# Rahmenplan zum Oberen Säuterich Dokumentation der Bürgerinformation Verkehrsgutachten und Entwässerungs- konzept

26.11.2018 ab 18.00 Uhr (Karlsburg, Durlach)

**Zusammenfassende Mitschrift** zur Bürgerinformation Rahmenplan „Oberer Säuterich“.

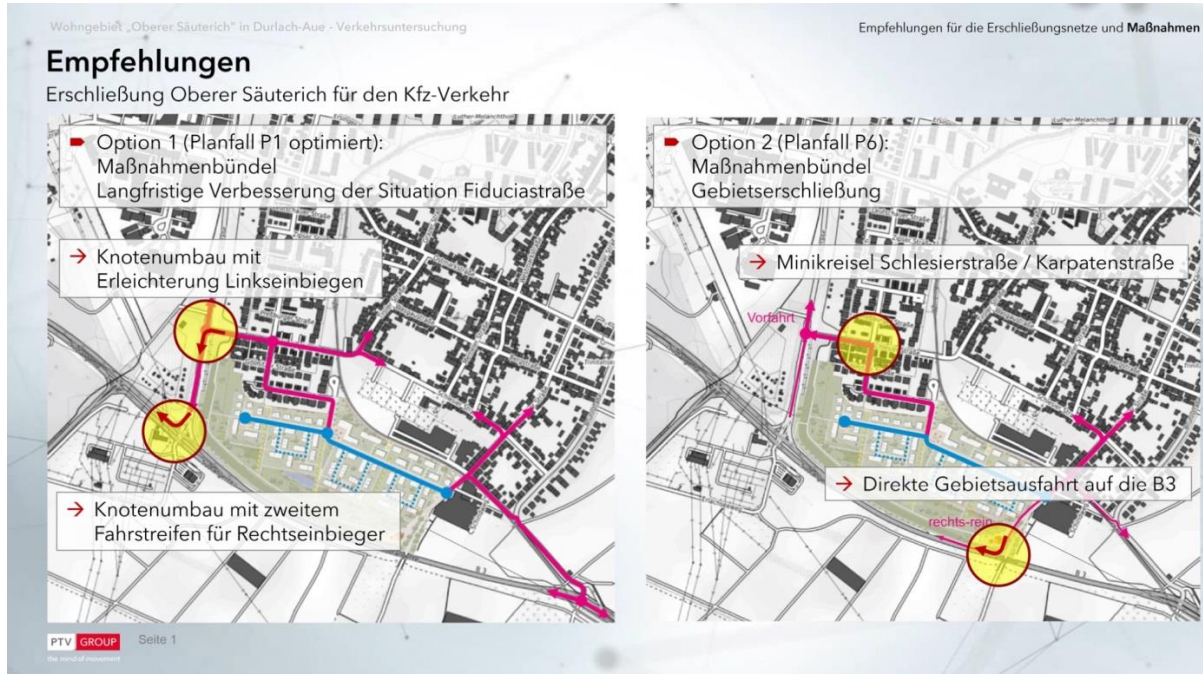
- Nachfrage zur Verbesserung der **aktuellen Situation auf der Fiduciastraße bzw. zu P1 (opt)**: Warum gibt es keine Einfädelungspur von der Fiduciastraße auf die B3 mehr (ohne Ampel)?

- Zu **P2 (Vollanschluss mit Brücke)**: Könnte man die **Wirtschaftsbrücke** in der vollen Breite nutzen (da auch die Straßen im Gebiet, wie beispielsweise der Schindweg, nicht breiter sind)?

- *Gegenrede Bürgerschaft (schriftlicher Kommentar): Die Wirtschaftsbrücke muss als solche erhalten bleiben für Ackerbau, Fußgänger und Radfahrer.*
- Zu **P2a (Zusammenlegung der beiden Knotenpunkte an der B3)**: Warum ist Planfall P2a mit neuem Knoten an der B3 und Verlegung der Fiduciastraße nicht möglich? Warum muss an der **Fußgängerbrücke** festgehalten werden?

- *Gegenrede: Es würde gehen, wenn die Brücke verlegt würde.*
- Funktioniert bei **P6 die Einfahrt ins Gebiet** über die die Karpatenstraße (ohne Staus)?

- Plädoyer für die Umsetzung beider Varianten P1 und P6 zusammen finden großen Zuspruch (Applaus, Mehrfachnennung und schriftlicher Kommentar). Einerseits würde es die aktuelle Verkehrssituation überhaupt wieder leistungsfähig machen und eine Auffahrt auf die B3 ermöglichen (Fiduciastraße / P1) und andererseits die Anwohner\*innen, v.a. in der Karpatenstraße entlasten (P6).

- Ergänzung: Wichtig, dass der Festplatz bei P6 erhalten bleibt (schriftlicher Kommentar).
  - Ergänzung: Wichtig bei P6 ist eine Einfahrt von Zündhütte kommend, also ein Teilanschluss mit Ein- und Ausfahrt an die B3 (und nicht lediglich mit der Ausfahrt auf die B3). *Anmerkung: Dieser Vorschlag wurde ebenfalls schriftlich eingereicht.*

- *Antwort Stadt: Dies gab es früher. Allerdings gab es dort eine Unfallhäufung, sodass dies keine Option mehr ist. Würde P6 als Anschluss gewählt, so hätte dies ebenso eine entlastende Wirkung auf das Nadelöhr Fiduciastraße / B3.*

- *Antwort ptv: nein, da die Brücke für einen Hauptanschluss nicht leistungsfähig ist. Zudem werde es kritisch gesehen, diesen Anschluss zu attraktiv zu gestalten, um keinen weiteren Verkehr nach Durlach-Aue zu leiten. Kritisch ist ebenfalls die Überlagerung mit dem starken Fuß- und Radverkehr von und nach Süden.*

- *Antwort ptv: Die Brücke ist kein Ausschlussgrund. Sondern die in der Planung vorgesehen Fahrstreifen sind das Maximum und trotzdem noch nicht leistungsfähig. Diese Option P2a wird daher aufgrund der örtlichen Gegebenheiten und der Verhältnismäßigkeit (bzgl. der benötigten Fahrbahnen) ausgeschlossen.*

- *Antwort ptv: Ja, hier werden keine verkehrlichen Probleme gesehen, u.a. weil die Fahrtrichtung azyklisch sei.*
